URZĄD MIEJSKI w CHOJNICACH  
Stary Rynek 1, 89-600 Chojnice  
Wydział Gospodarki Komunalnej  
i Ochrony Środowiska

**KM.271.15.2020**

Urząd Miejski w Chojnicach działając w imieniu Gminy Miejskiej Chojnice udziela odpowiedzi na postawione zapytania dotyczące opublikowanego w Biuletynie Zamówień Publicznych dnia 21.04.2020 r. nr 533024-N-2020 przetargu nieograniczonego na: „Zagospodarowanie przestrzeni Wzgórza Ewangelickiego w Chojnicach”.

PRZEKRÓJ PRZEZ NAWIERZCHNIĘ PIESZĄ Z KOSTKI BETONOWEJ 20X10X8cm  
CHODNIK PRZY PROJEKTOWANYM PARKINGU WEDŁUG ODREBNEGO OPRAWOWANIA

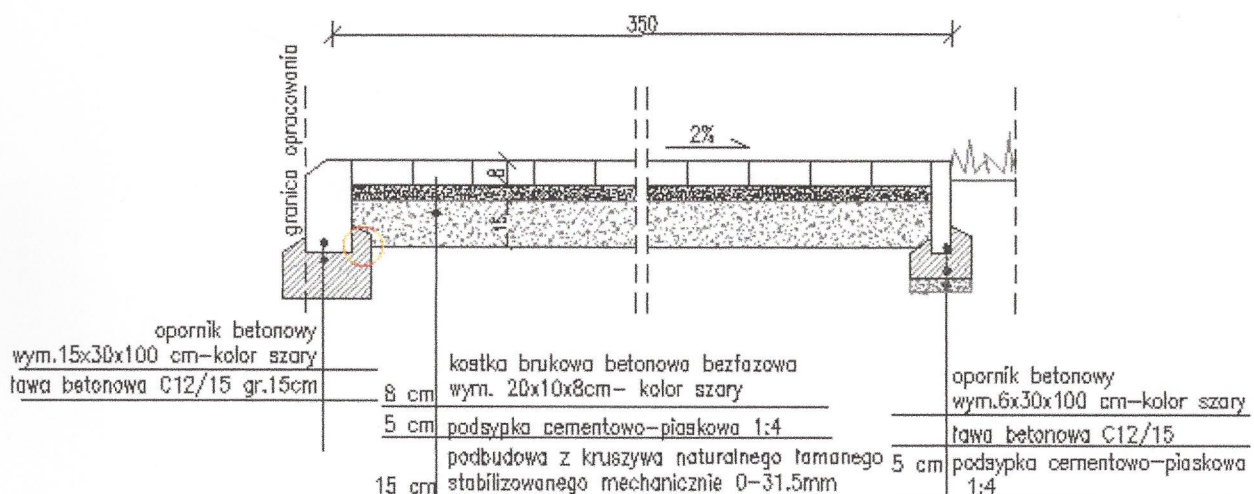
Jeśli parking przy ul. S. Rolbieckiego nie należy do przedmiotu zamówienia, proszę o potwierdzenie, że zamknięcie chodnika od strony parkingu będzie należało do Wykonawcy. Jeśli tak to z jakiego materiału należy je wykonać.

Zamknięcie chodnika od strony parkingu przy ul. S. Rolbieckiego w granicy opracowania, będzie należało do obowiązków Wykonawcy. Należy zastosować 98,8 mb obrzeża betonowego o wym. 15x30x100cm. Według poniższego przekroju.
